Stadt Uetersen

54. Änderung des Flächennutzungsplans und Bebauungsplan Nr. 116 „Windpark Uetersen“

# **Abwägung der Stellungnahmen aus der frühzeitigen Behördenbeteiligung (§ 4 Abs. 1 BauGB) und frühzeitigen Öffentlichkeitsbeteiligung (§ 3 Abs. 1 BauGB)**

Stand: 26.08.2021

### Übersichtsplan 1

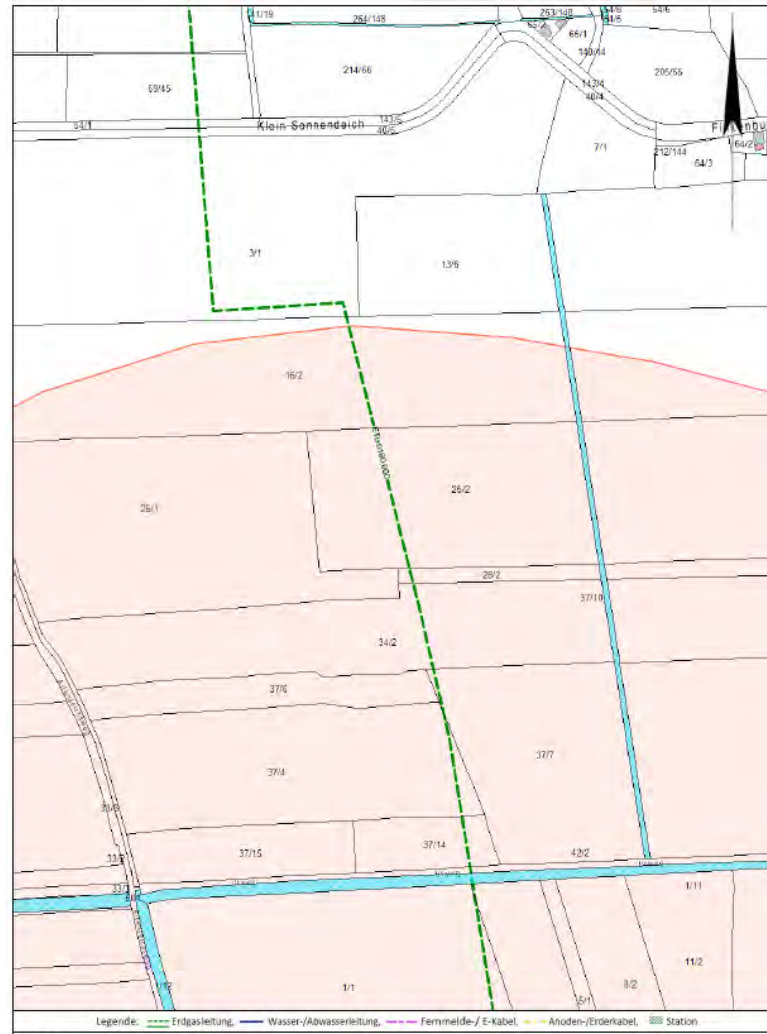
Von Ihrer Anfrage sind Anlagen der Gasunie Deutschland Transport Services GmbH betroffen. Den Leitungsverlauf entnehmen Sie bitte den Detailplänen.

Abb. 3: Ausschnitt aus der wirksamen 23. Änderung des FNP mit Lage des Plangebietes in rot, ohne Maßstab

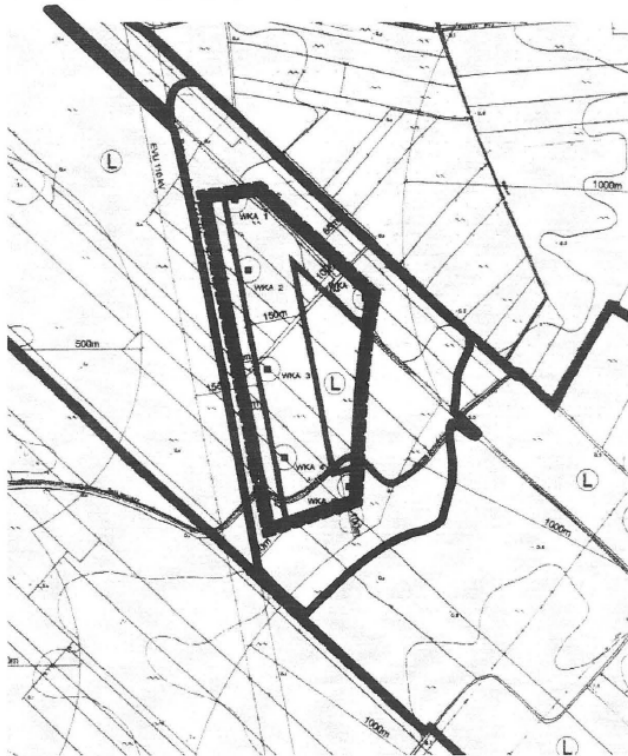
Der wirksame gemeinsame Flächennutzungsplan der Städte Uetersen und Tornesch sowie der Gemeinden Moorrege und Heidgraben aus dem Jahr 1970 stellt das Plangebiet als Flächen für die Landwirtschaft dar. Im Rahmen der 23. Änderung für die Stadt Uetersen aus dem Jahr 2000 wurden Teile des Plangebiets bereits in Flächen für die Landwirtschaft mit Zusatznutzung: Flächen für das Errichten von Windenergieanlagen geändert.
